Udtalelse i forbindelse med høring over udkast til tilladelse til råstofindvinding på matr.nr. 16k, 16m og 29g Den mellemste Del, Borbjerg, Holstebro Kommune i henhold til Museumslovens §§ 25-27

Fra: "Dennis Rosenblad Noe (Holstebro Kommune)"
<Dennis.Rosenblad.Noel@holstebro.dk>
Til: "raastoffer@ru.rm.dk" <raastoffer@ru.rm.dk>
Cc: "Erik Vestergaard (Holstebro Kommune)" <Erik.Vestergaard@holstebro.dk>
Sendt dato: 17-01-2024 11:35
Vedrørende: Høringssvar: Udkast til tilladelse til råstofindvinding mm. for matr.nr. 16k, 16m og 29g Den mellemste Del, Borbjerg

Fra: "H. G."
Til: raastoffer@ru.rm.dk
Sendt dato: 18-01-2024 21:37
Vedrørende: Høringssvar vedrørende udkast til tilladelse til råstofindvinding på del af matr.nr. 16k, 16m og 29g Den mellemste Del, Borbjerg og tilhørende miljøkonsekvensrapport

Bilag 1 – kilde: <https://hip.dataforsyningen.dk/>

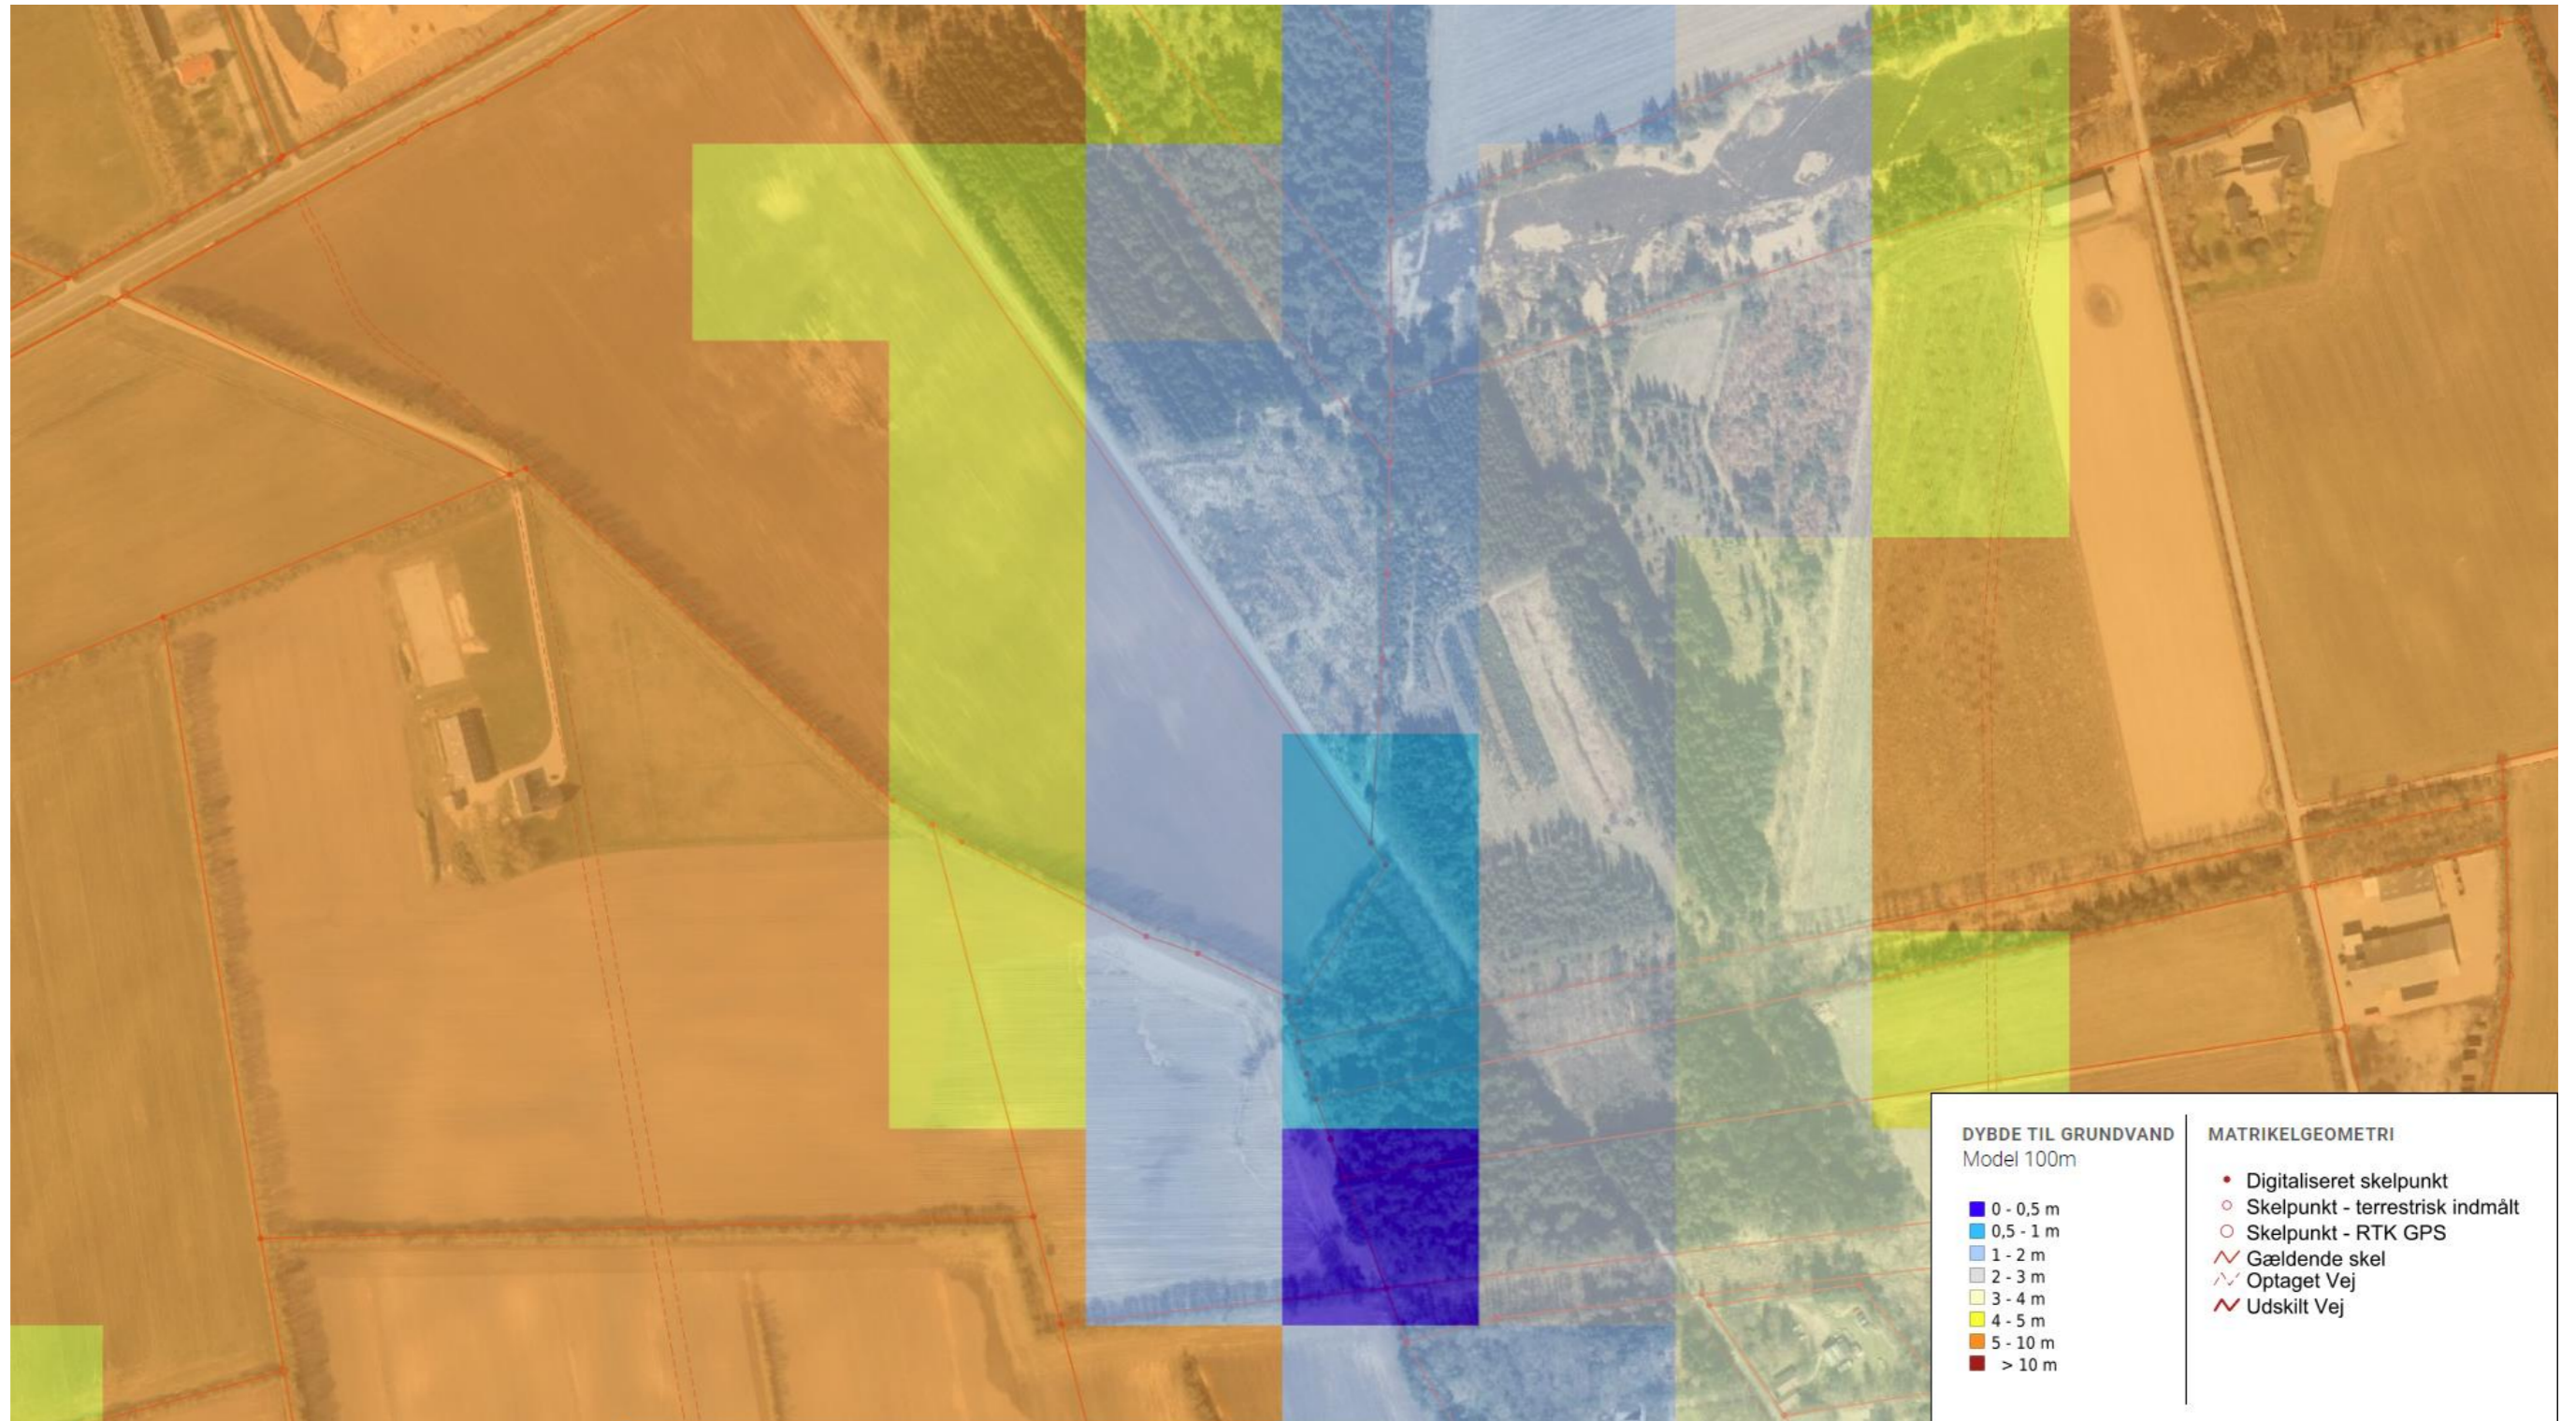
Ved afgravning af de tiltænkte 10 meter, vil man komme i niveau med naturlige vandhuller som ligger inden for 50 m af grusgraven.

Note: Se Bilag 1 i nærværende dokument for grundvand højder.
